Anlage 33 zur Beschlussfassung des Umwelt- und Planungsausschusses am 29.06.2016 und des Gemeinderates am 30.06.2016 über die Anregungen aus der erneuten öffentlichen Auslegung gem. § 4a Abs. 3 BauGB und der Abstimmung mit den Nachbargemeinden gemäß § 2 Abs. 2 BauGB zum Sachlichen Teilflächenutzungsplan „Windenergie“ (Vorlage 2016/091)

Einwender: Deutsche Bahn AG, DB Immobilien, Deutz-Mühlheimer Straße 22 – 24, 50679 Köln

Stellungnahme vom: 04.04.2016

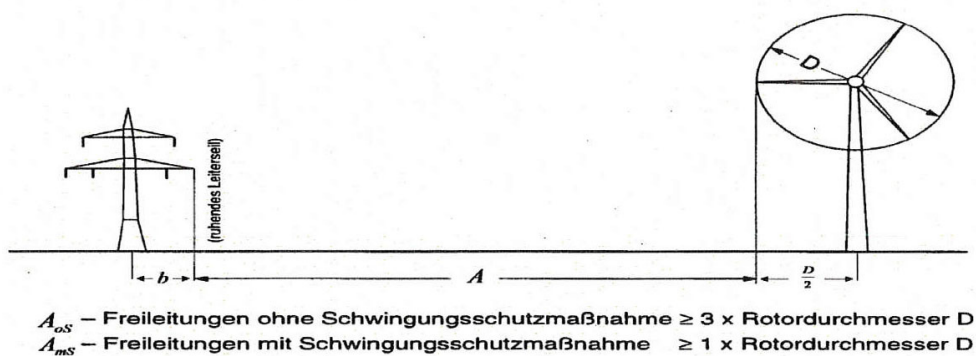
„Zwischen Windenergieanlagen und Freileitungen sind folgende horizontale Mindestabstände zwischen Rotorblattspitze in ungünstigster Stellung und äußerstem ruhenden Leiter einzuhalten:

- für Freileitungen ohne Schwingungsschutzmaßnahmen $\geq 3 \times$ Rotordurchmesser;
- für Freileitungen mit Schwingungsschutzmaßnahmen $\geq 1 \times$ Rotordurchmesser.

Wenn sichergestellt ist, dass die Freileitung außerhalb der Nachlaufströmung der Windenergieanlage liegt und der Mindestabstand zwischen der Rotorblattspitze in ungünstigster Stellung und dem äußeren ruhenden Leiter $< 1 \times$ Rotordurchmesser beträgt, kann auf die schwingungsdämpfenden Maßnahmen verzichtet werden.

Weiterhin gilt für Freileitungen aller Spannungsebenen, dass bei ungünstigster Stellung des Rotors die Blattspitze nicht in den Schutzstreifen der Freileitung ragen darf.“

Der Hinweis wird zur Kenntnis genommen, ist jedoch aufgrund einer zwischenzeitlich neuen DIN EN hinfällig.

Die vom Einwender zitierte DIN aus 2011 beschäftigt sich intensiv mit Schwingenschutzmaßnahmen für Hochspannungsleitungen aufgrund der von Windkraftanlagen ausgehenden Turbulenzen. Aufgrund der mittlerweile üblichen Höhen von Windkraftanlagen haben sich diese Erfordernisse deutlich abgeschwächt. Im Übrigen sieht die Planung der Gemeinde Ostbevern zu allen Hochspannungsleitungen ein Vorsorgeabstand von 100 m (bezogen auf das äußere Leiterseil) vor.
